OFÍCIO N. 098/2024
ASSUNTO: Pedido de esclarecimentos ao Pregão Eletrônico nº 011/2024.
PROCESSO N. 8504314-11.2024.8.06.0000

Às empresas interessadas em participar do Pregão Eletrônico 011/2024.

DIAGRAMA ESQUEMÁTICO DE LIGAÇÃO ENTRE OS RACKS DE TELECOM E DATA CENTER – FCB

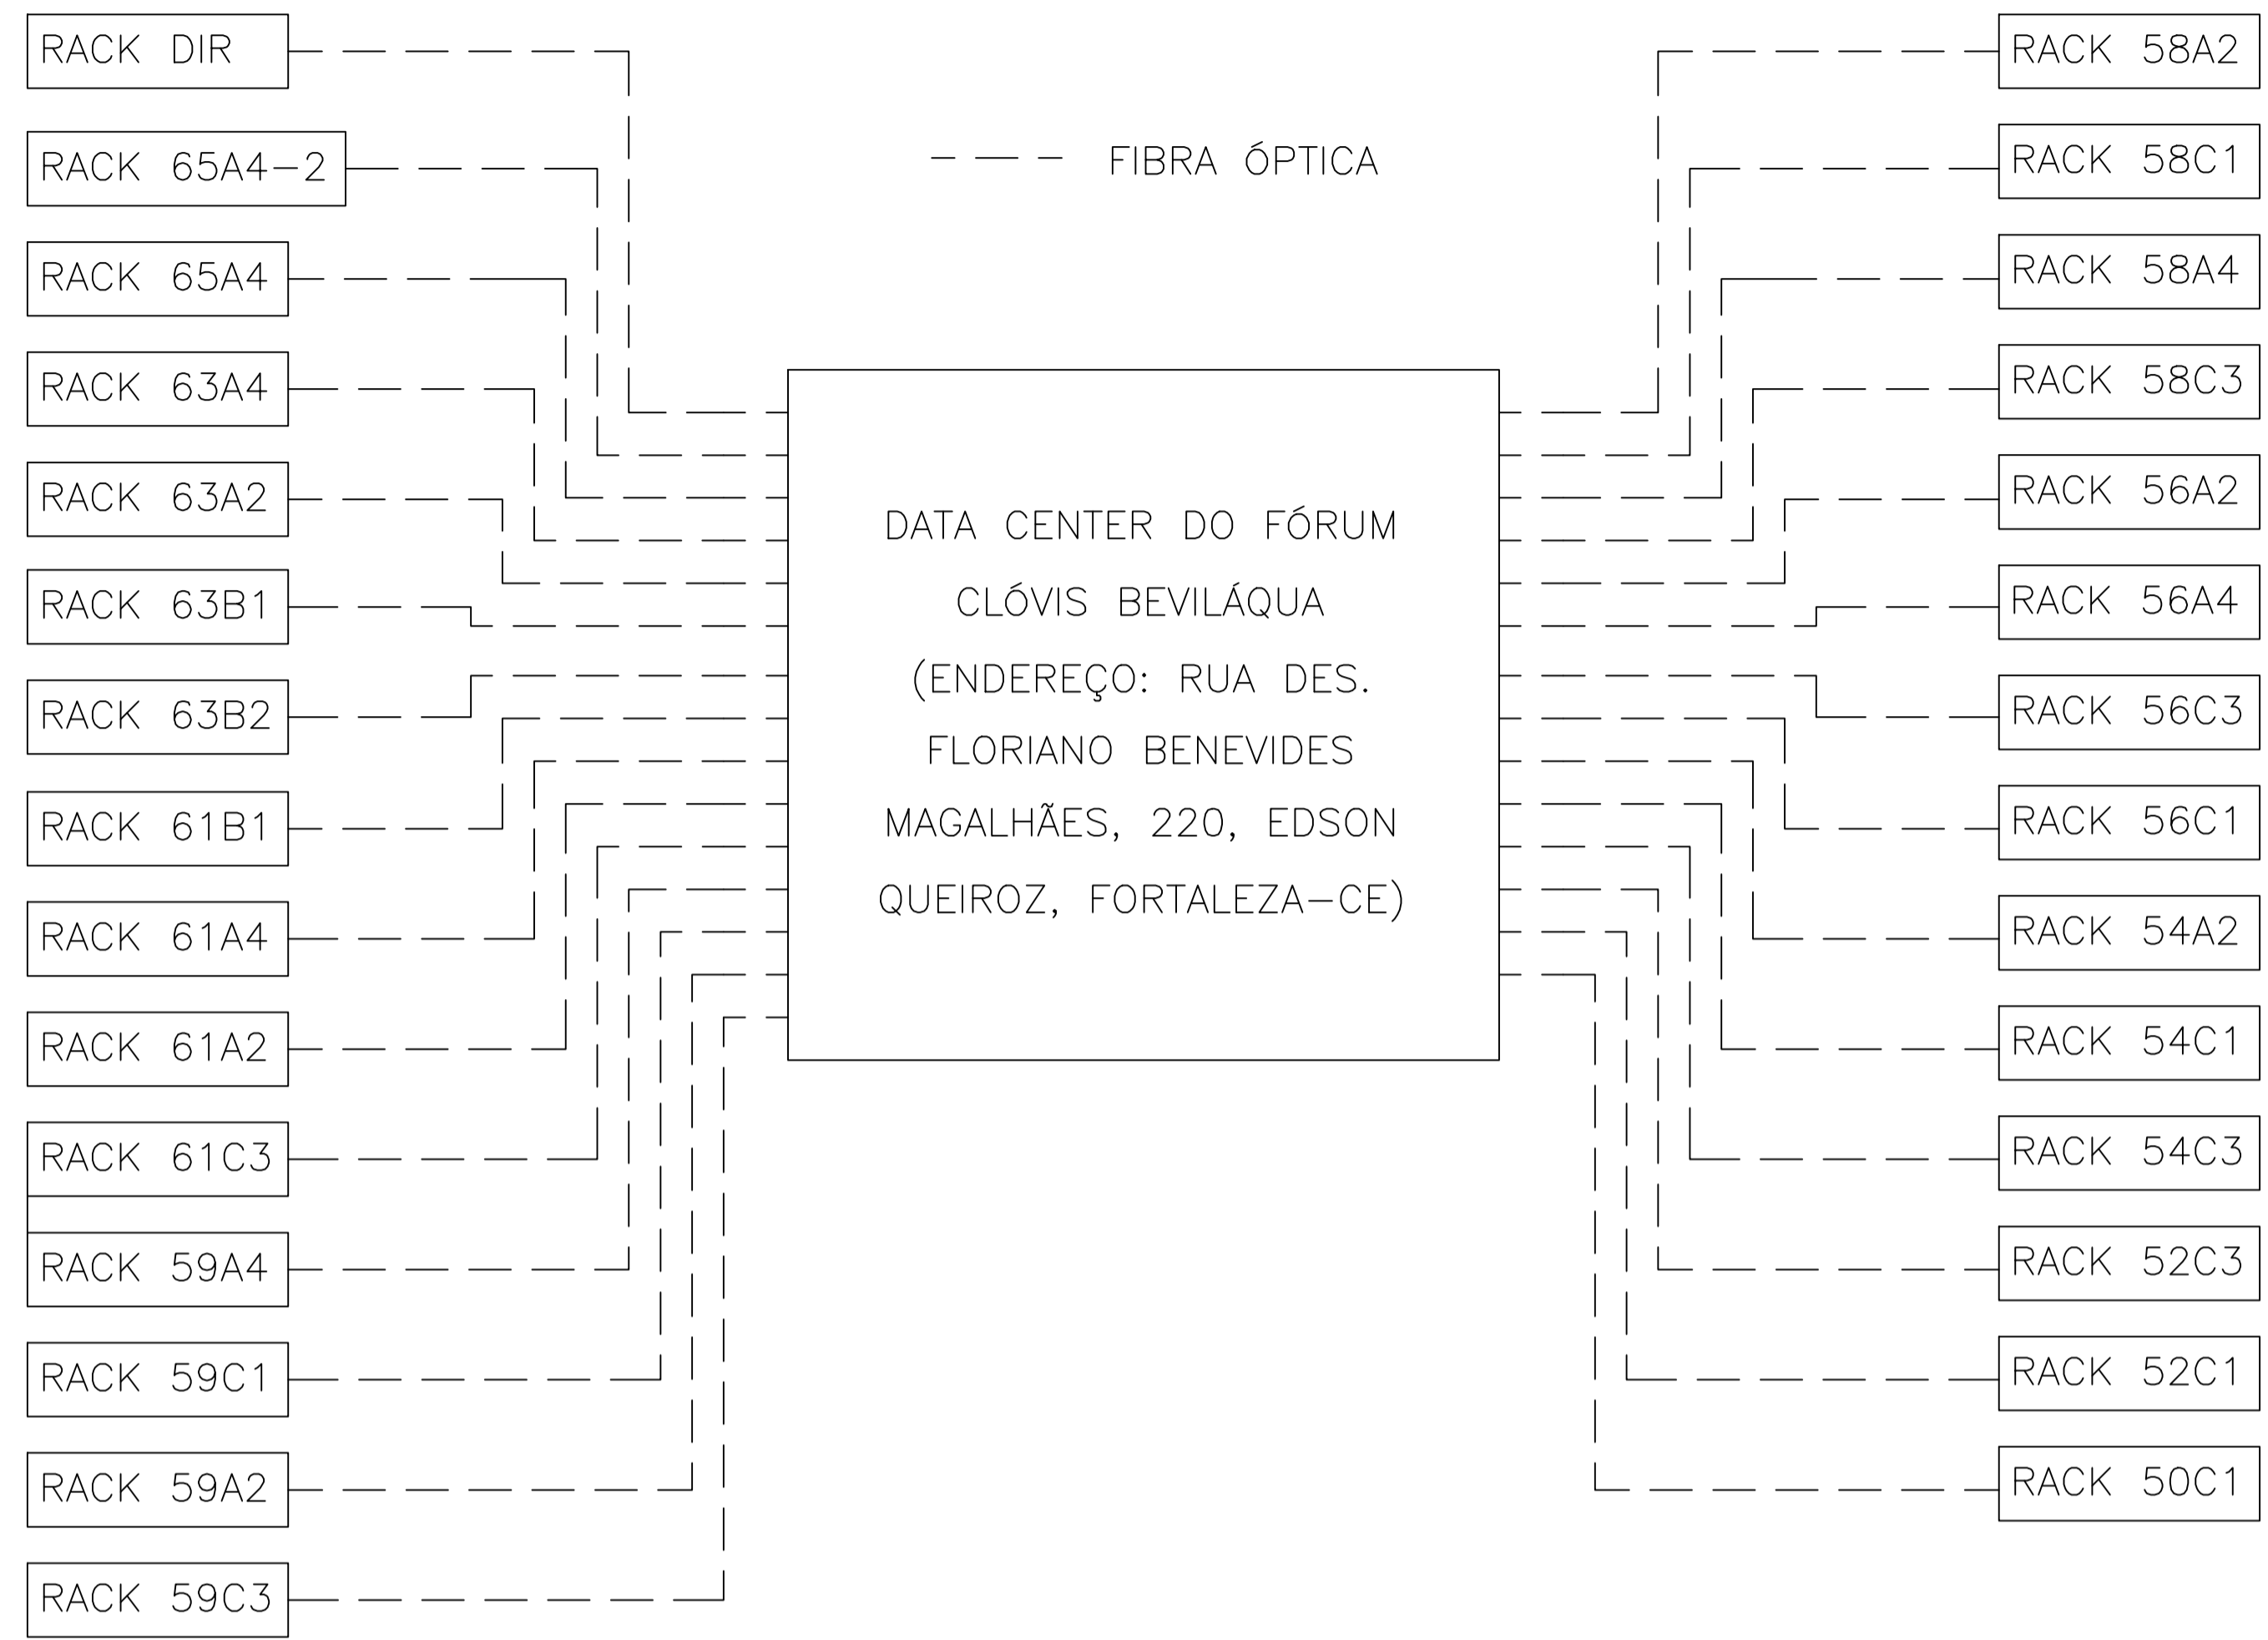
“Com relação ao backbone optico necessário no FCB entre os Racks de distribuição e o novo Data Center Modular, entendemos que entre os 13 ou 14 Racks existentes de distribuição horizontal na edificação, deverá ser provido uma nova interligação com 1 (um) único cabo optico (sem redundância), cabo optico indoor/outdoor de 02fibras (por Rack), esta correto o entendimento?”

A ser definido em projeto executivo a ser elaborado pela Contratada. Para melhor compreensão, segue em formato pdf o diagrama esquemático de interligação atual entre os racks de telecom e os Data Centers da Sede do TJCE e FCB.

DIAGRAMA ESQUEMÁTICO DE LIGAÇÃO ENTRE OS RACKS DE TELECOM E DATA CENTER – SEDE DO TJCE

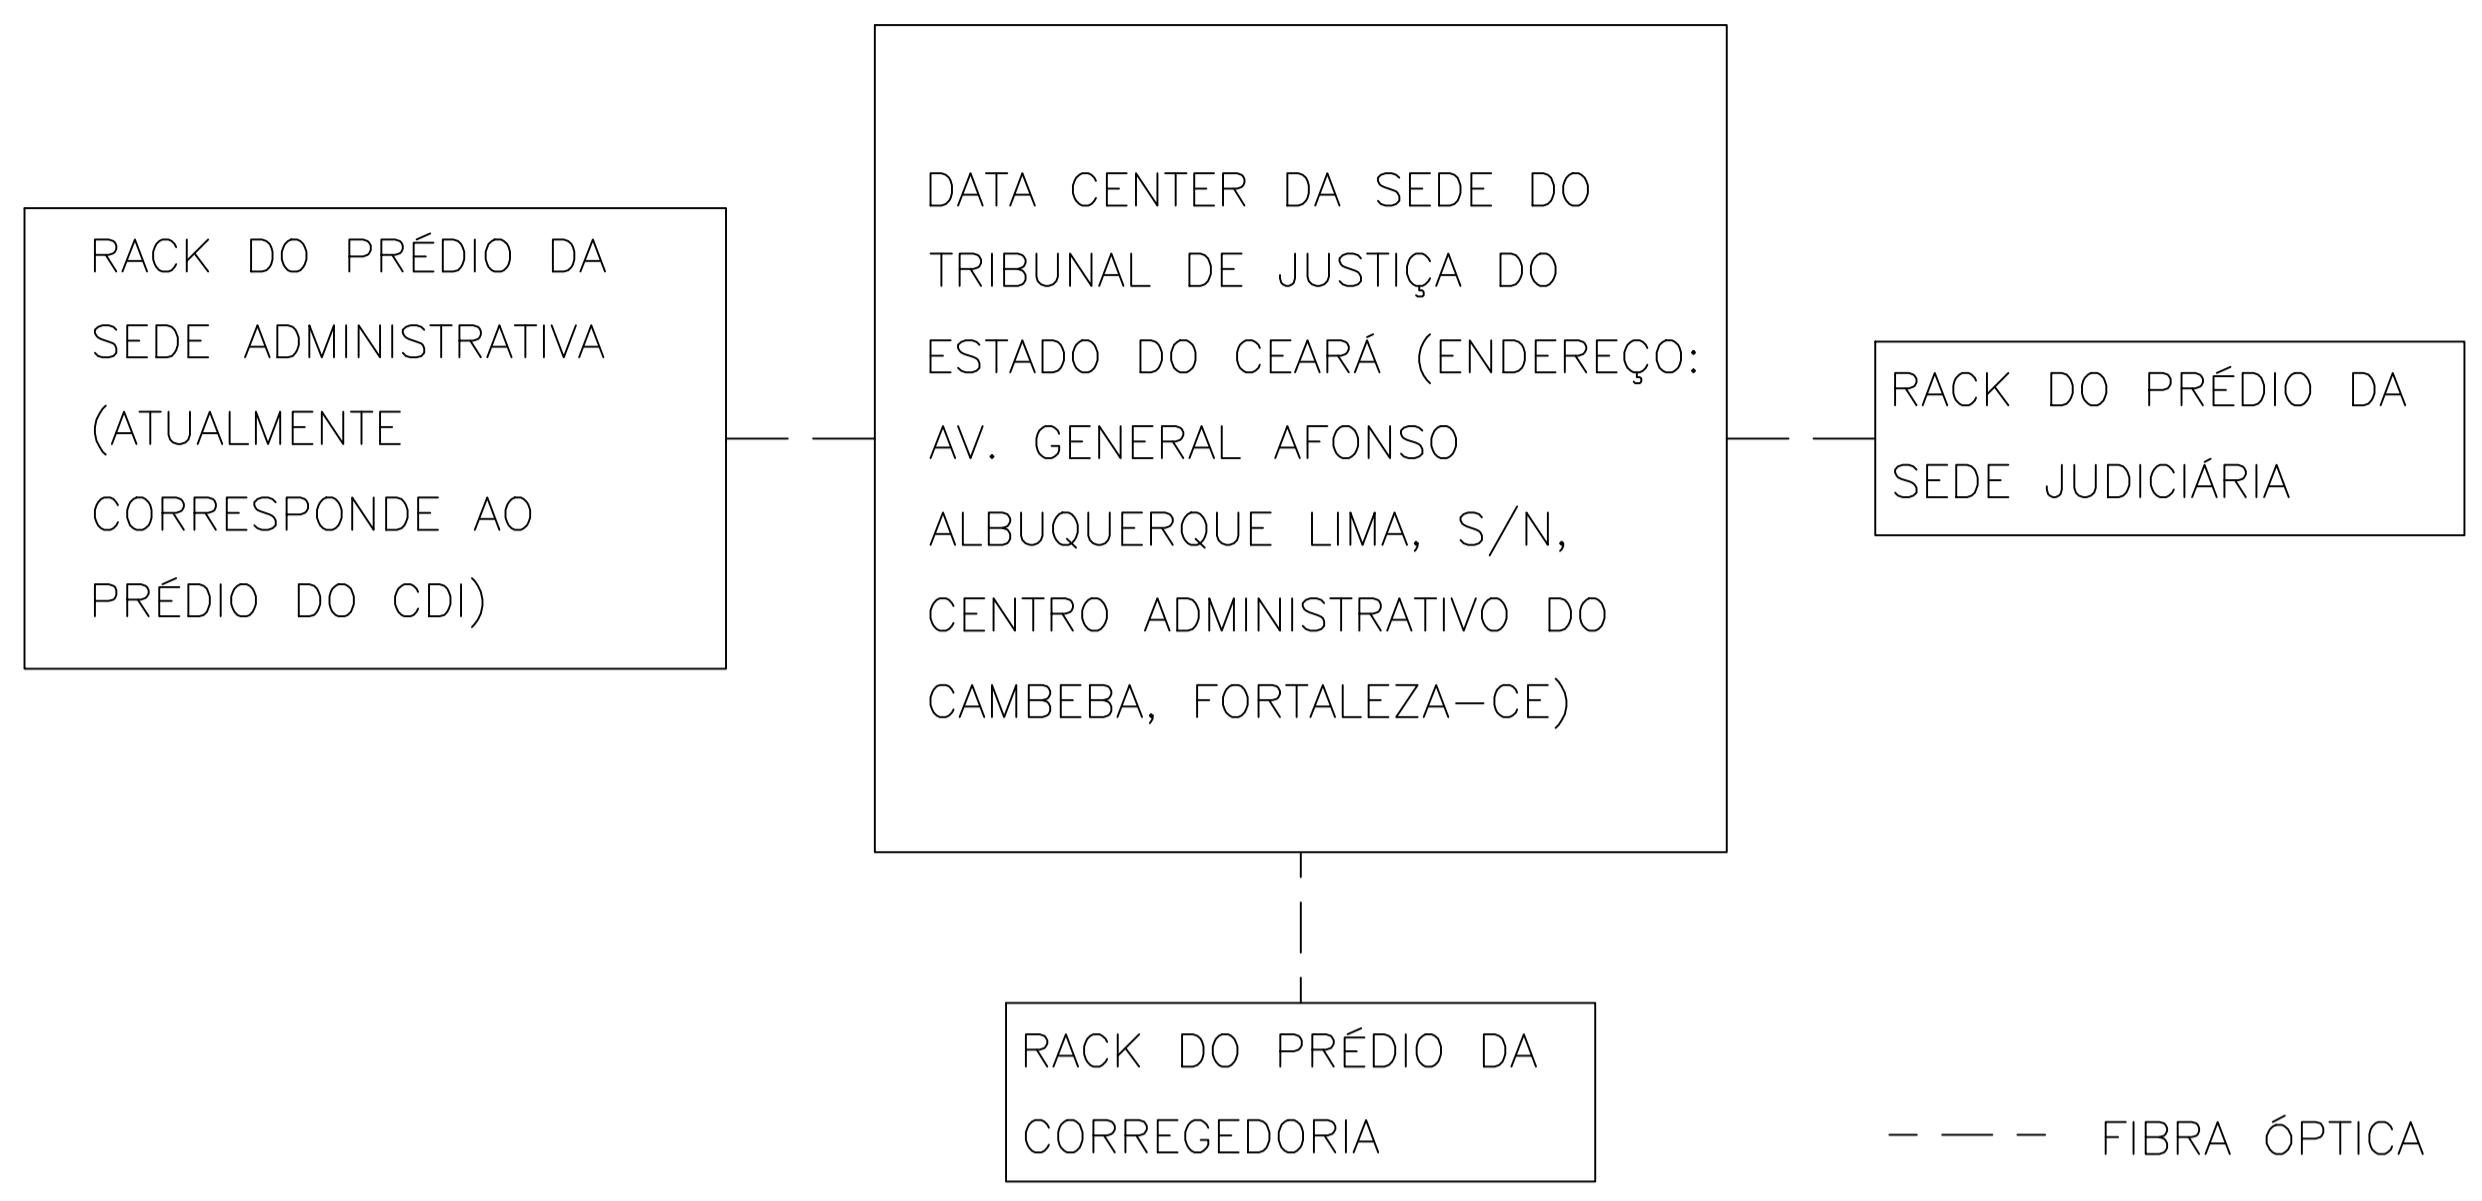
“Com relação ao backbone optico na localidade do TJCE entre os 3 predios e o novo Data Center modular, entendemos que deverá ser provido uma nova interligação com 1 (um) único cabo optico (sem redundância), cabo optico interno/externo tubo único (item 3.3.7) de 12 fibras cada, esta correto o entendimento?”

A ser definido em projeto executivo a ser elaborado pela Contratada. Para melhor compreensão, segue em formato pdf o diagrama esquemático de interligação atual entre os racks de telecom e os Data Centers da Sede do TJCE e FCB.
